LICITACIÓN PÚBLICA GPNK N° 07/2022

“INGENIERÍA, PROVISIÓN DE EQUIPOS Y MATERIALES, CONSTRUCCIÓN - GASODUCTO PRESIDENTE NÉSTOR KIRCHNER Y OBRAS COMPLEMENTARIAS ETAPA I (GPNK)”.

CIRCULAR N° 04/2022

ACLARATORIA

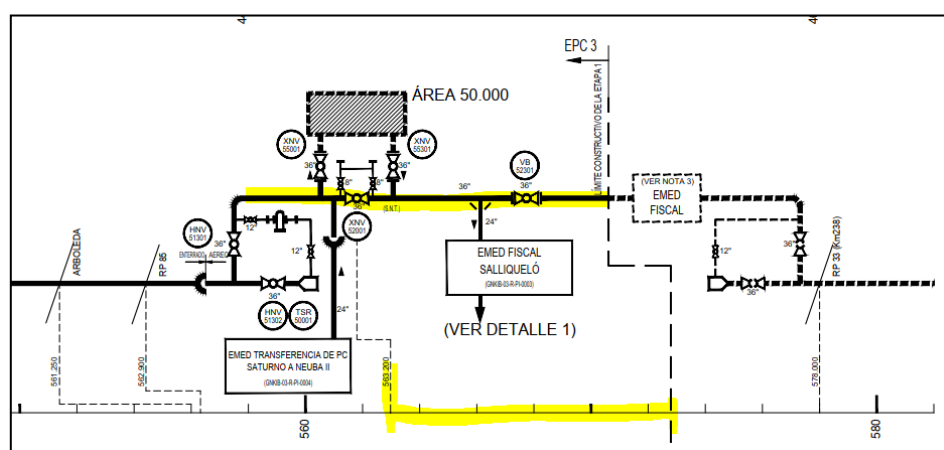
Se detectó un error en la denominación de los TAG de válvulas esféricas manuales entre los documentos referenciados, tanto en los listados de entregables de IEASA como en los diagramas se mencionan como VB no así en las hojas de datos que figuran como VE.

Consulta: Confirmar denominación a utilizar.

Respuesta: Utilizar VB

Tramos de medición y Cromatógrafos	
TRAMO DE MEDICIÓN CON MEDIDOR ULTRASÓNICO 16"	2
CROMATÓGRAFO ON-LINE, CON ANÁLISIS C8+ O C9+ DE ACUERDO A LA COMPOSICIÓN DEL GAS	1

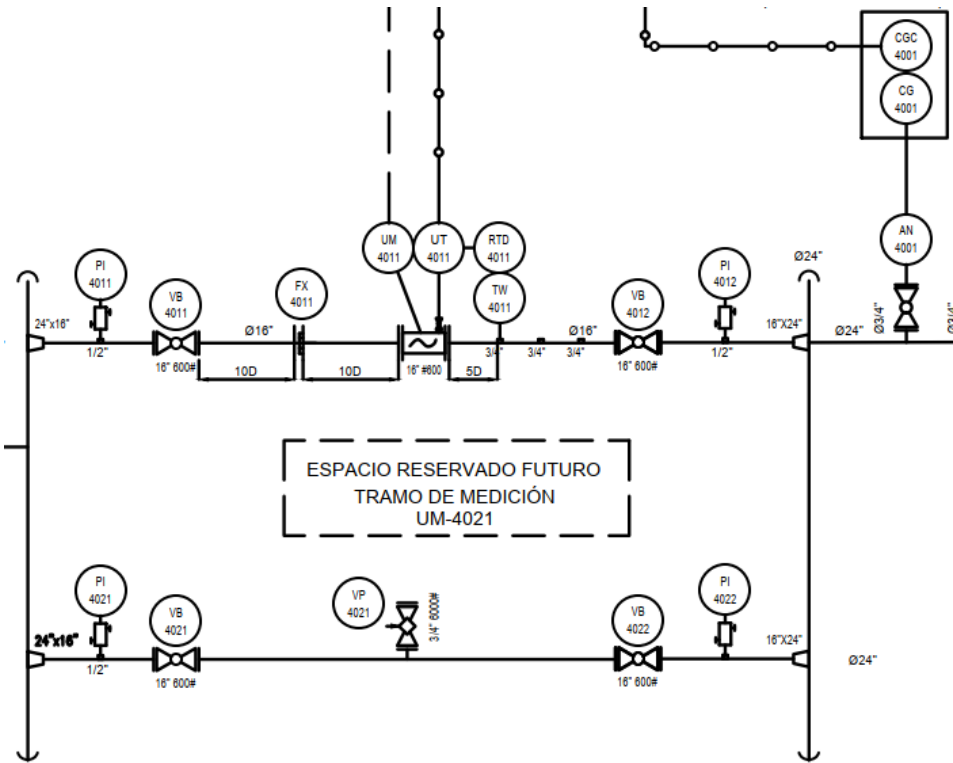
Según ítem de referencia, se indica la provisión de 2 (dos) tramos de medición con ultrasónico de 16", y 1 (un) cromatógrafo, como se muestra en la figura de más abajo.

Consulta: Entendemos que aplica a el Puente de Medición EMED Fiscal Salliquelo (referencia P&ID GNKIB-03-R-PI-0003).

Favor indicar si, de la misma forma que para EMED Fiscal Salliquelo, se suministran el tramo de medición UM-4011 para EMED Transferencia de PC Saturno NEUBA II a Gasoducto, así como su correspondiente equipo cromatógrafo (referencia P&ID GNKIB-03-R-PI-0004), según se muestra en la figura a continuación:

Respuesta: Ver circular Nro. 3
